**AMÉNAGEMENT HYDROÉLECTRIQUE
PROJET HYDRO-CANYON SAINT-JOACHIM
RIVIÈRE SAINTE-ANNE DU NORD
(projet de 23,2 MW)**

ÉTUDE D'IMPACT SUR L'ENVIRONNEMENT
Réponses aux questions et commentaires du MDDEP

MARS 2012

Figure 11-1 : Vues de l'emplacement de la centrale des structures du parc.

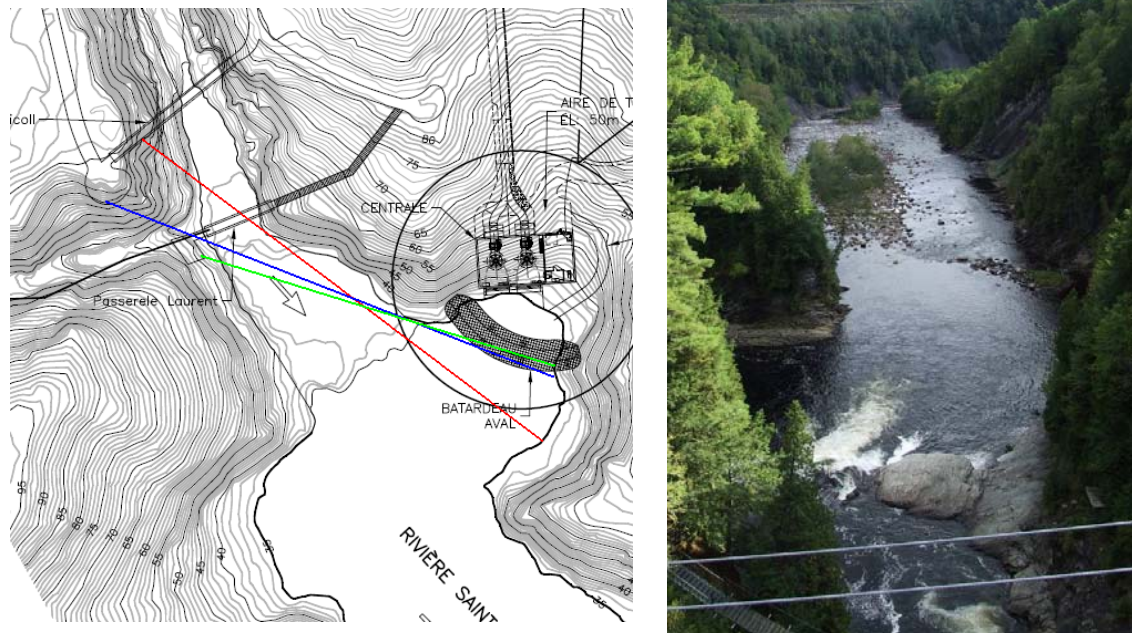
- ***L'initiateur doit présenter des simulations visuelles intégrant ce bâtiment.***

Les simulations permettent essentiellement de rendre compte des modifications qui pourraient être apportées à un paysage en fonction de percées visuelles existantes. Puisque le bâtiment de la centrale ne sera pas visible à partir des structures du parc (voir la photo 11-1), aucune simulation visuelle n'a donc été produite par la Société. Néanmoins, il importe tout de même à la Société que le bâtiment de la centrale puisse s'intégrer de façon optimale à son cadre d'insertion (choix des couleurs du parement extérieur).

Le plan ci-haut représente la vue sur la baie de la centrale à partir du Pont McNicoll (rouge – point de vue de la photo), de son belvédère (bleu), et de celui de la passerelle Laurent (vert).
